Informe Consolidado de Solicitud de Aclaraciones, Rectificaciones y/o Ampliaciones a la Declaración de Impacto Ambiental del Proyecto "Construcción y Operación de Sistema de Tratamiento de Residuos Industriales Líquidos de Lavado de Redes Sociedad Comercial Bórquez y Veloso Ltda., Sector Río Álvarez, Puerto Aysén"

Nombre del Titular : SOCIEDAD COMERCIAL BORQUEZ & VELOSO LIMITADA
Nombre del Representante Legal : URSULA MARGIT VELOSO ORTEGA
Dirección : CALLE LAS QUILAS Nº 195

El presente Informe Consolidado de Solicitud de Aclaraciones, Rectificaciones o Ampliaciones a la Declaración de Impacto Ambiental del proyecto "Construcción y Operación de Sistema de Tratamiento de Residuos Industriales Líquidos de Lavado de Redes Sociedad Comercial Bórquez y Veloso Ltda., Sector Río Álvarez, Puerto Aysén", contiene las observaciones generadas en virtud de la revisión de la Adenda.

Figura 5 – Diagrama de Flujo para etapa 1 del tratamiento de RILes

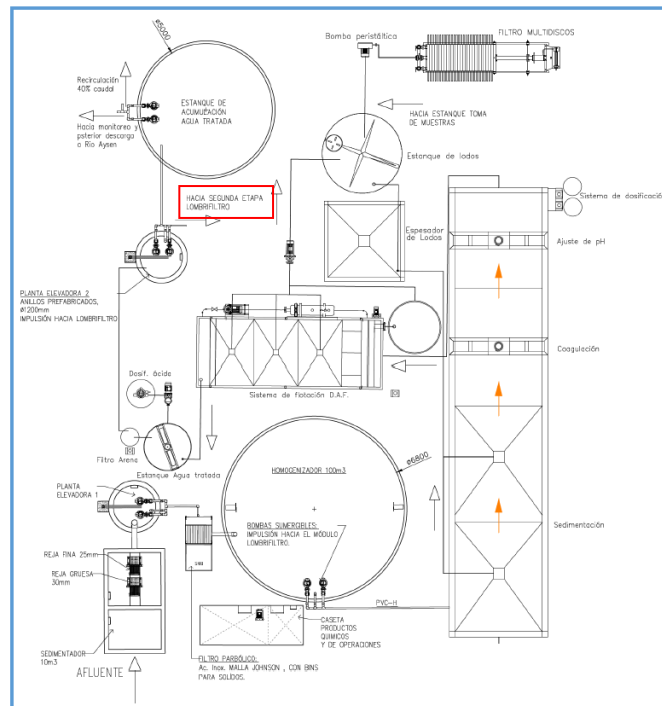
15. Se solicita al titular aclarar si el proyecto considera un sistema de Lombifiltro dentro del proceso de tratamiento de los Riles, toda vez que en la Figura 5 del Anexo 8 de la DIA, se observa que desde la Planta Elevadora 2 se realizará una impulsión hacia el Lombifiltro, tal como se puede visualizar en la siguiente imagen:

En caso de utilizarse este sistema, se solicita al titular presentar una descripción detallada del sistema, incluyendo todas sus partes, obras acciones, residuos y toda la información pertinente asociada al artículo 19 del D.S. N°40/2012 MMA, Reglamento del Sistema de Evaluación de Impacto Ambiental. Finalmente, esta información debe incorporarse en las tablas solicitadas en la observación N°1, del presente ICSARA.

- b) En la Figura 5 – Diagrama de Flujo para etapa 1 del tratamiento de RILes del Anexo 8 de la DIA, se presenta un layout de la ubicación de las fuentes del Sistema de Tratamiento de RILes. En esta figura se identifican la Planta Elevadora 1, Flocodecantación (Sedimentación y Coagulación) y Filtro Multidiscos, los cuales no fueron consideradas como fuentes emisoras de olor. Se solicita al Titular incluir en la modelación todas las fuentes emisoras de olor y justificar debidamente aquellas que no sean consideradas como tales.

- c) En la Figura 5 del Anexo 8 de la DIA, se indica que desde la Planta Elevadora 2 se realizará una impulsión hacia el Lombrifiltro. Por su parte, en el Capítulo 1.6 de la DIA, en el punto 1.6.2.2, se indica que la Planta Elevadora 2 enviará las aguas del pretratamiento como primera alternativa al estanque de recirculación y que *“La segunda alternativa será utilizada cuando los parámetros contaminantes no cumplan con lo establecido y se requiera de la implementación de la segunda etapa de tratamiento hacia un sistema biológico, en cuyo caso la totalidad de las aguas serán conducidas directamente al sistema biológico.”* Se solicita al Titular aclarar si el proyecto contempla un tratamiento biológico, en caso afirmativo, se deberá describir las fuentes emisoras de olor e incorporarlas en la modelación.
